PLANBESKRIVNING

HALMSTAD 3:130m.fl.

ROTORP, HALMSTADS KOMMUN

1380K-P2024/5

Figur 3

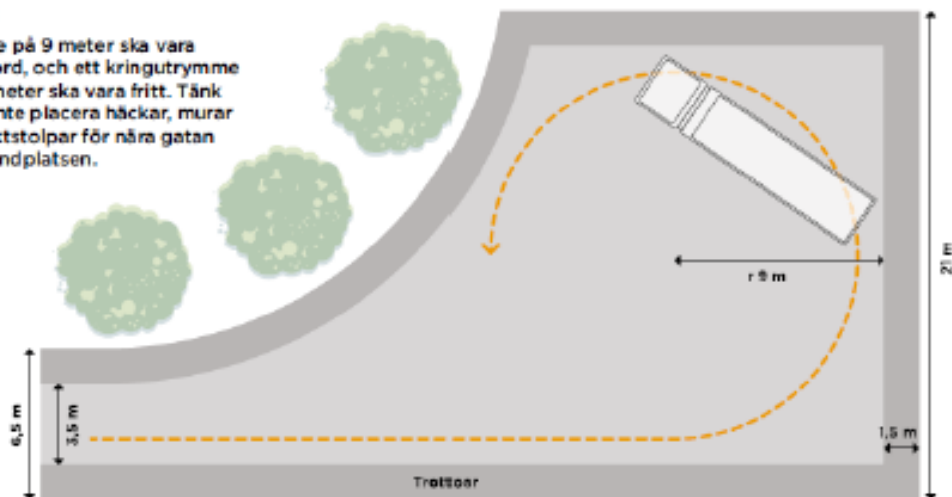
- Det ska finnas genomfartsväg eller vändningsmöjlighet enligt nedan.

En radie på 9 meter ska vara hårdgjord, och ett kringutrymme på 1,5 meter ska vara fritt. Tänk på att inte placera häckar, murar eller lyktstolpar för nära gatan eller vändplatsen.
